Změnový list

Projekt: „Zajištění kapacity a kvality SV Pardubice“
Podprojekt 2 - II.část intenzifikace prameniště Hrobice

Číslo smlouvy:	62/20/SOD
Číslo změnového listu:	2/3
Název změnového listu:	Sanace pomocné studny ČS Čeperka (SO 03)
Datum:	12/2021
Identifikační číslo EIS:	129 300 MZE
Název smlouvy:	Zajištění kapacity a kvality SV Pardubice
Smluvní strany:	
Objednatel:	Vodovody a kanalizace Pardubice, a.s. Teplého 2014 530 02 Pardubice
Zhotovitel:	Společnost ÚV Hrobice Vážní 456 Hradec Králové, 503 14

Schématický řez pomocnou studní u ČS Čeperka

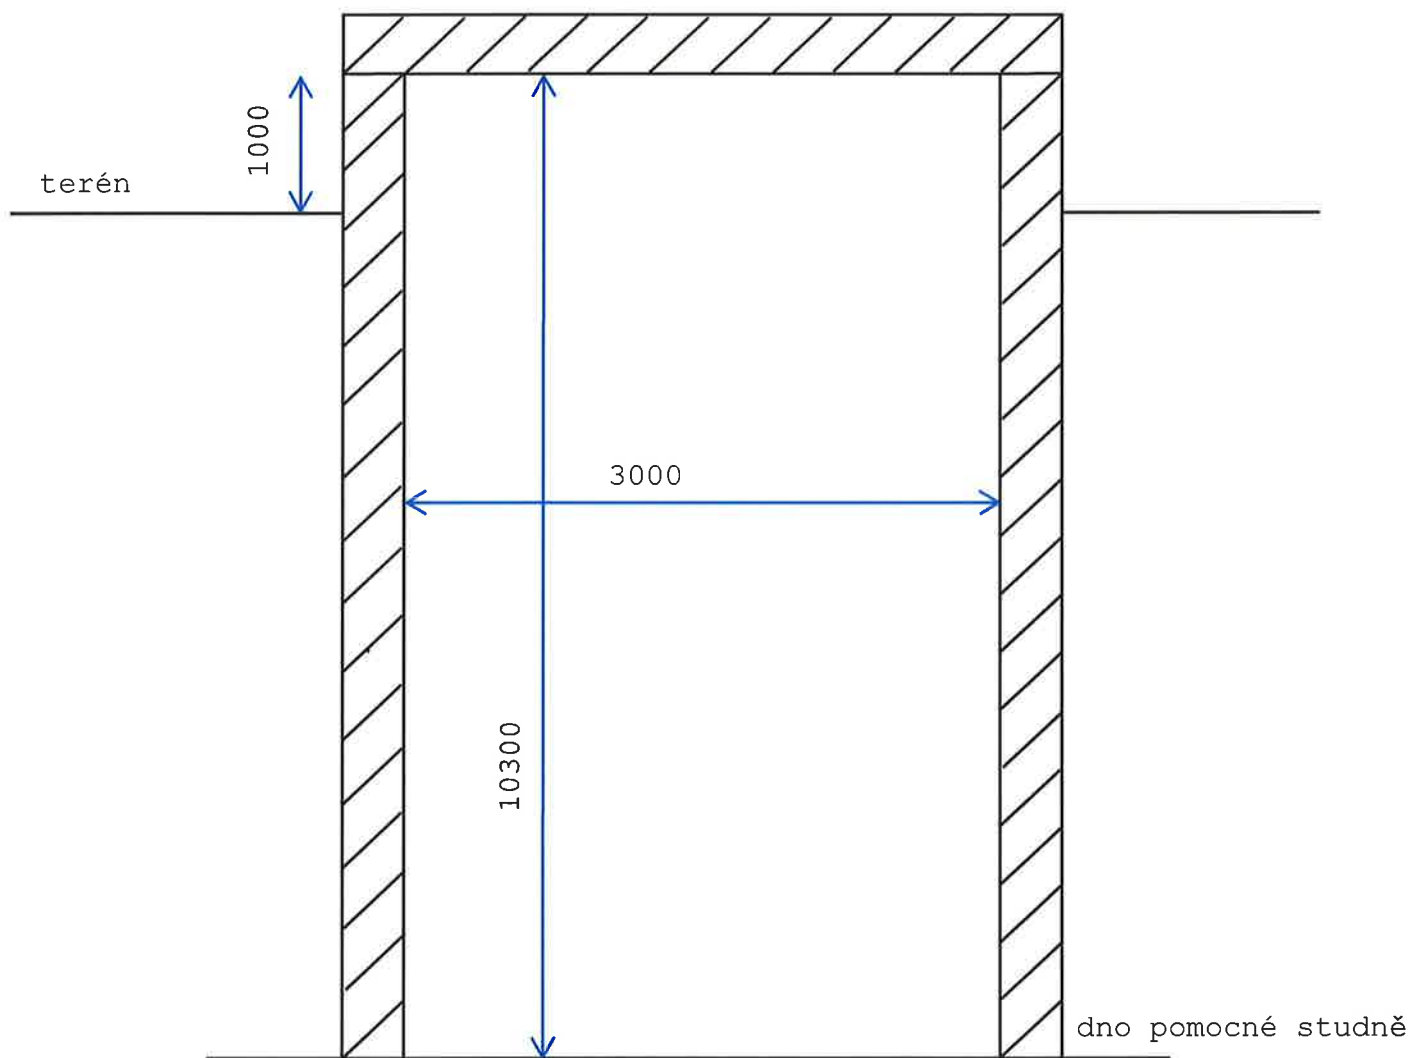
Předmětem změnového listu je realizace sanace pomocné studny u ČS Čeperka.

Na základě dodatečného stavebního průzkumu fyzického stavu pomocné studny u ČS Čeperka Objednatel dojde k realizaci sanace betonových konstrukcí pomocné studny u ČS Čeperka.

Sanace bude provedena ve skladbě:

- otryskání stávající betonové konstrukce pomocné studny vysokotlakým vodním paprskem
- ochranný nátěr výztuže
- spojovací můstek
- reprofilace cementovou sanační maltou tl. do 20 mm
- finální hydroizolační vrstva v tl. do 5 mm
